# Service Information

Sachgebiet: HiFi Erl.....  
Datum: 28.8.79 G1/Li  
Betr.: N 452o  
Verschiedene Geräte-  
änderungen  
Verteiler: HiFi-Verteiler

PANEL 5A

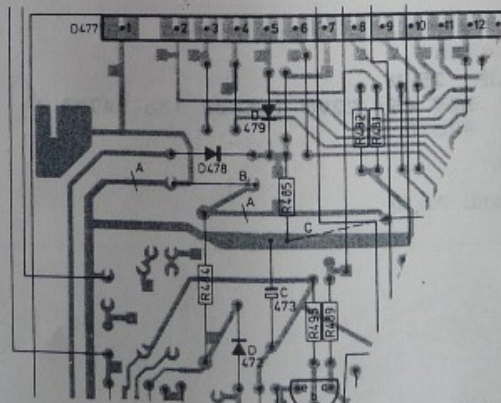
1. Es kann vorkommen, daß das Zählwerk Display D 477 nach einer Inbetriebnahme nicht gleichmäßig aufleuchtet. In diesem Fall sollen die Anschlußpunkte 1 und 16 des Displays vertauscht werden. Dies kann folgendermaßen gemacht werden (s. Panel 5 A) :
  - a) Printspuren an den Punkten A unterbrechen;
  - b) Drahtbrücke B von Punkt 1 des Displays an R 484 legen;
  - c) Drahtbrücke C von Punkt 16 des Displays gegen Masse legen.

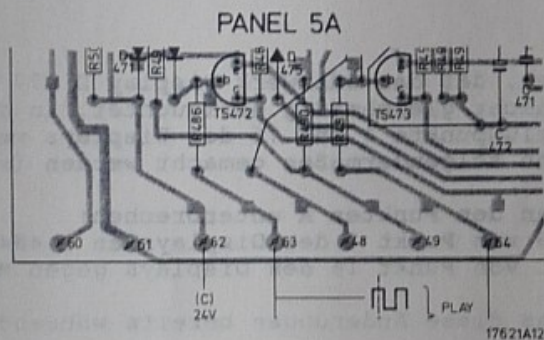
- 3.) Wenn in Stellung "Wiedergabe" Laufgeräusche der Wickelmotore gehört werden, kann dieser Fehler durch zusätzlichen Einbau von Bauelementen in den nachstehenden Stufen beseitigt werden. ( Siehe Schaltung und Print )

a) Panel 4 D

- 2 Dioden 1 N 4148
- 1 Elko 1000  $\mu$ F 25 V
- 1 Zenerdiode BZV 46/ C2V0 ( 5322 130 34793 )
- 1 Widerstand 470  $\Omega$

b) Panel 6 und 6'

- je 1 Widerstand 10  $\Omega$
